東通原子力発電所 コメント対応状況

平成31年3月1日
東北電力株式会社

2. 審査会合コメント(地震・津波関係)に対する準備状況(1/7)

④ 敷地近傍の重力異常に関する補足地質調査

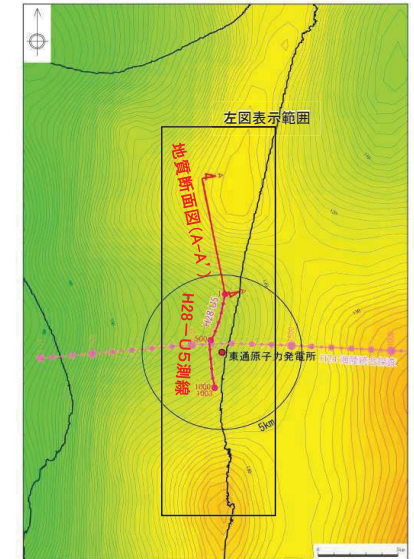
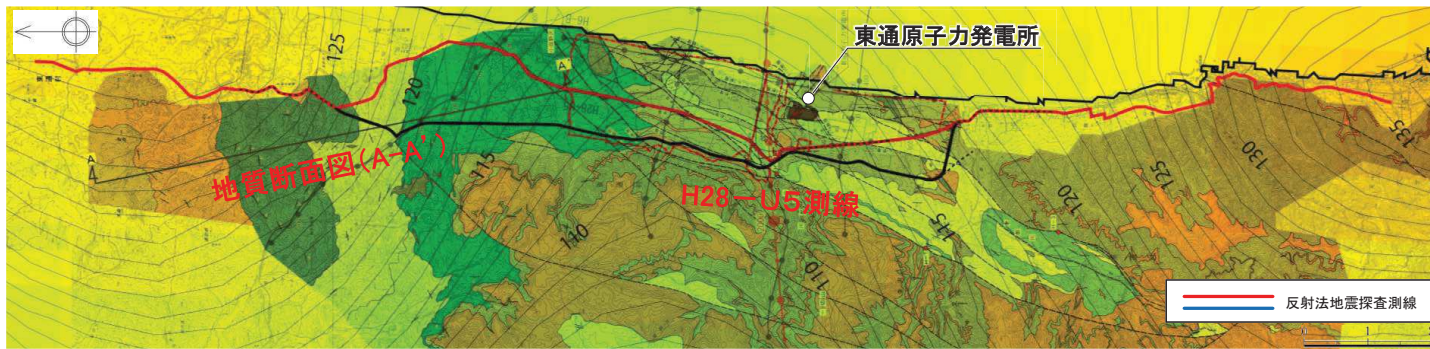
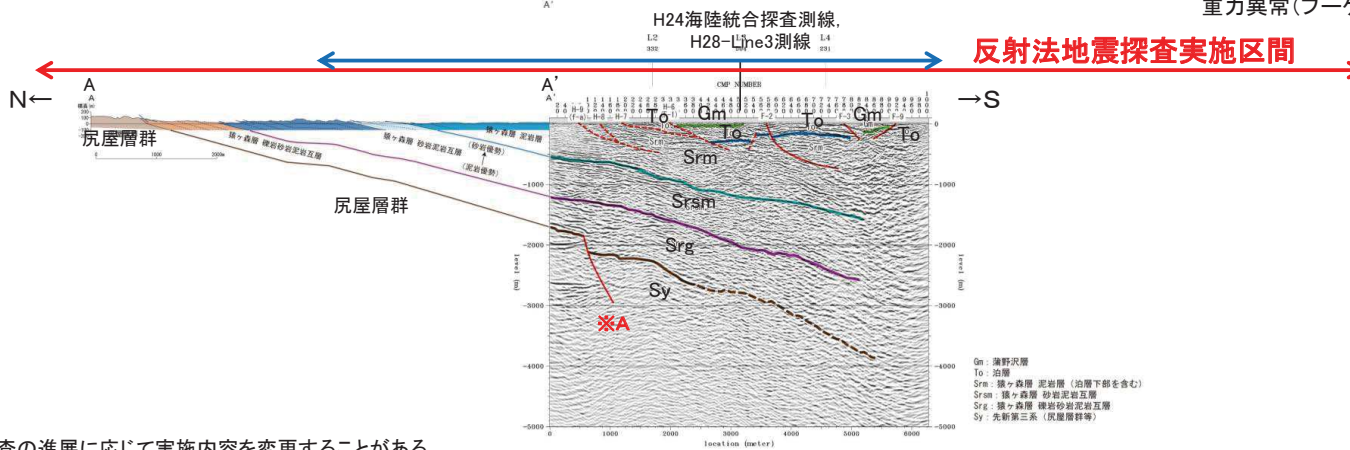
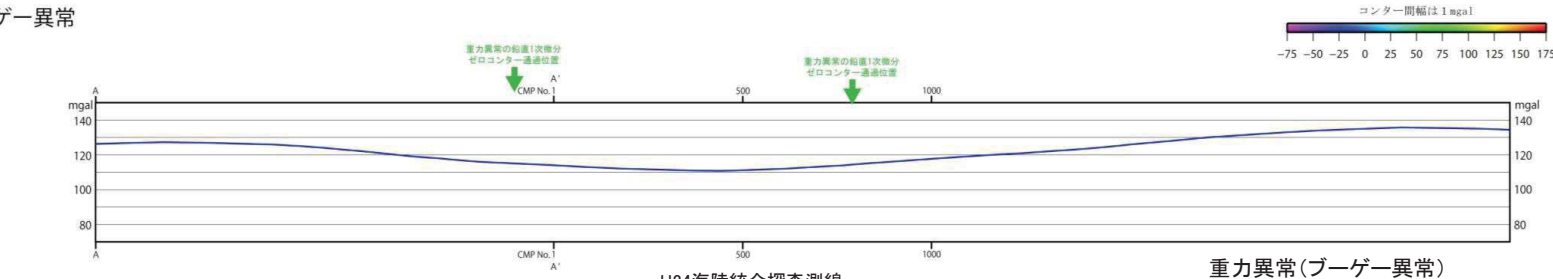
コメント	コメント内容	対応方針, 補足調査の目的	調査概要
S129	重力異常による地下深部構造の評価では、密度構造解析等、定量的な検討を行うこと。	<ul style="list-style-type: none"> 東西断面を対象に、盆地状の低重力異常域や高重力異常域の地下構造の解明に着目して、定量的な数値計算による解析を実施中。 南北断面について、敷地の北方及び南方で、深部の地下構造解明を目的として、補足調査(反射法地震探査、ボーリング調査)を実施。 補足調査によって得られる深部の地下構造や密度構造に関するデータを反映し、最終的な解析を実施。 	【反射法地震探査】 • p.19と同様
